ДП „НКЖИ” Утвърждавам: Генерален директор: 	ДЪРЖАВНО ПРЕДПРИЯТИЕ „НАЦИОНАЛНА КОМПАНИЯ ЖЕЛЕЗОПЪТНА ИНФРАСТРУКТУРА” ИЗМЕНЕНИЕ № 1 НА ТЕХНИЧЕСКАТА СПЕЦИФИКАЦИЯ ПОДСИСТЕМА ЕЛЕКТРОЗАХРАНВАНЕ НА ТЯГОВ ПОДВИЖЕН СЪСТАВ 25 kV, 50 Hz. КОНТАКТНА СИСТЕМА. ТОКОСНЕМАТЕЛИ. МЕХАНИЧНО ВЗАИМОДЕЙСТВИЕ МЕЖДУ ТОКОСНЕМАТЕЛИТЕ И КОНТАКТНАТА МРЕЖА	ТС – ЖИ 007-2006
---	---	--------------------------------

26.07.2017

ИЗМЕНЕНИЕ №1

1. Рефлексно синьо RAL5017
2. Рефлексно бял RAL9010

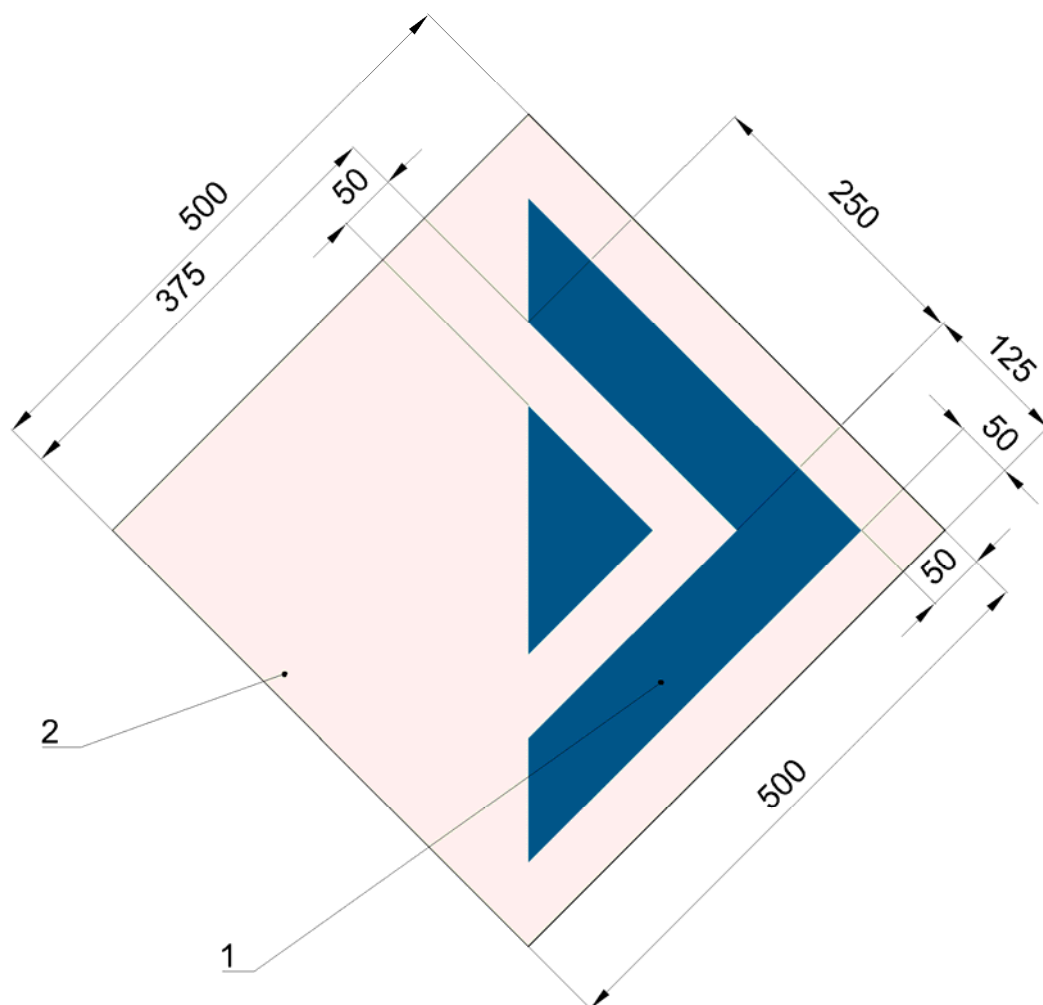
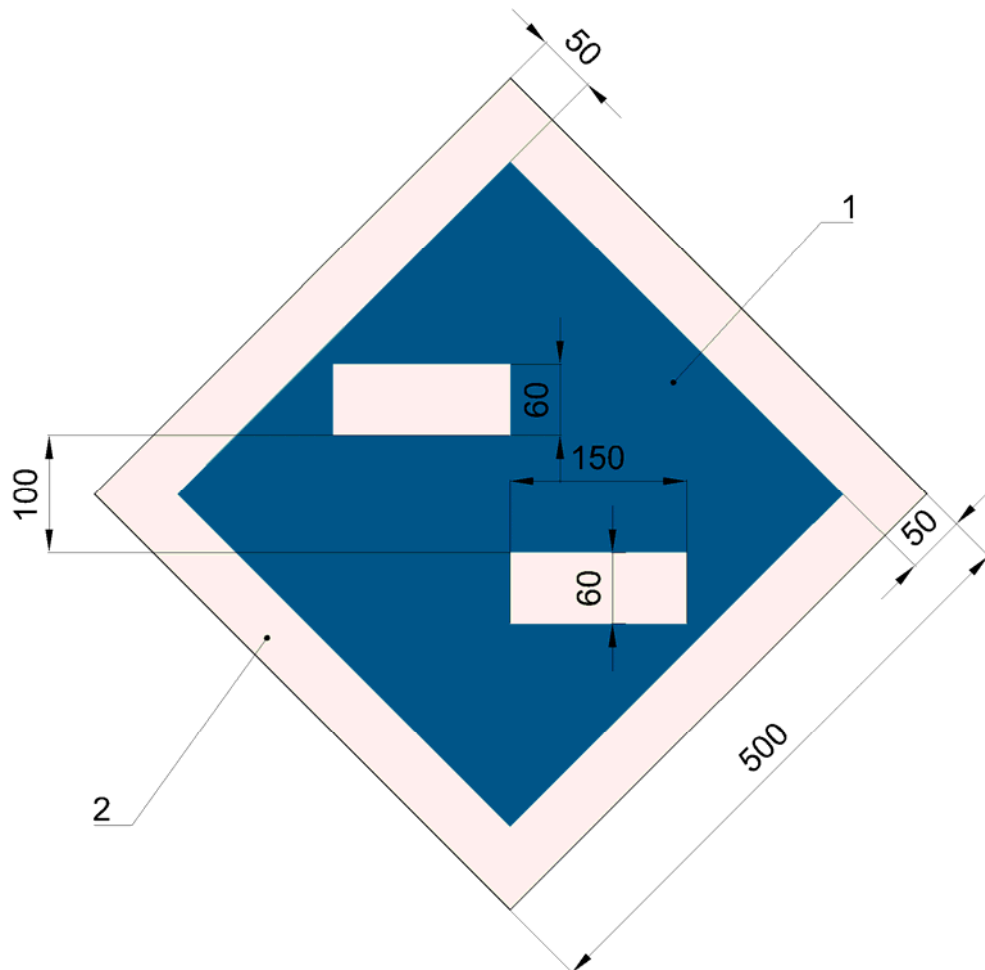
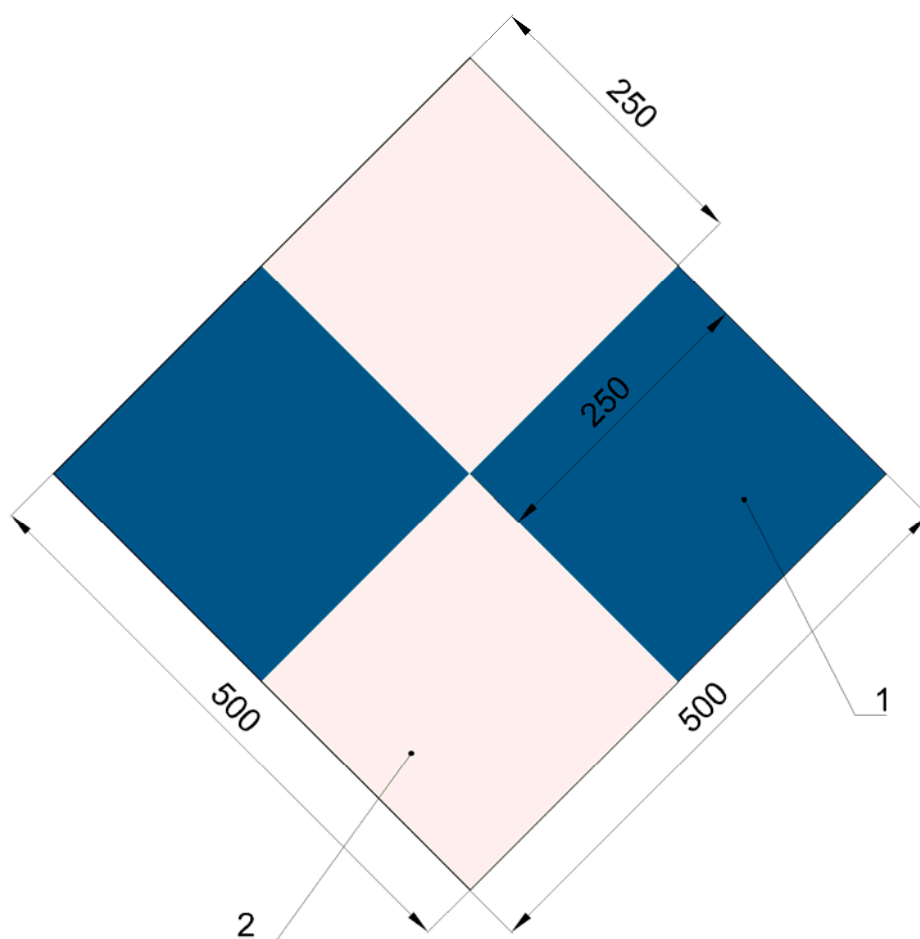
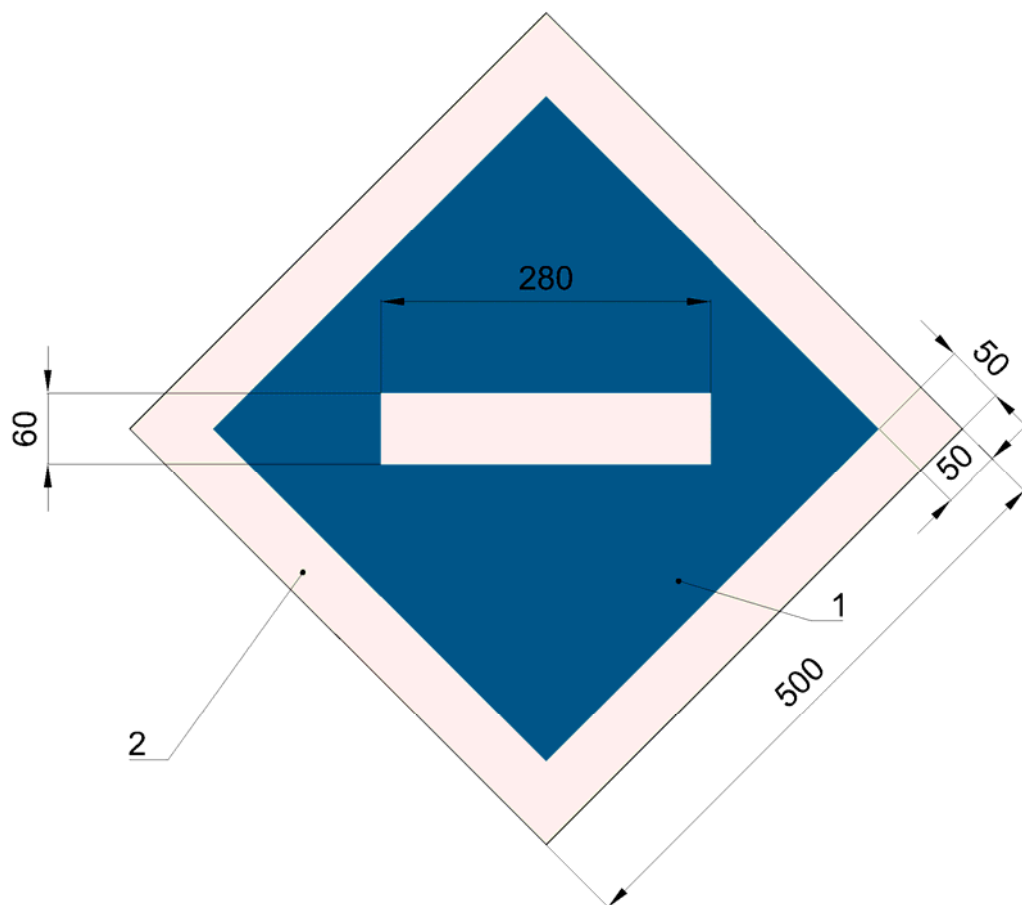
Сигналите трябва да бъдат изработвани от метал или от армиран полимерен материал, устойчив на слънчева радиация, двуцветни светоотразителни, с размери и графично означение съгласно ПРИЛОЖЕНИЕ № 6.

ИЗМЕНЕНИЕ №19
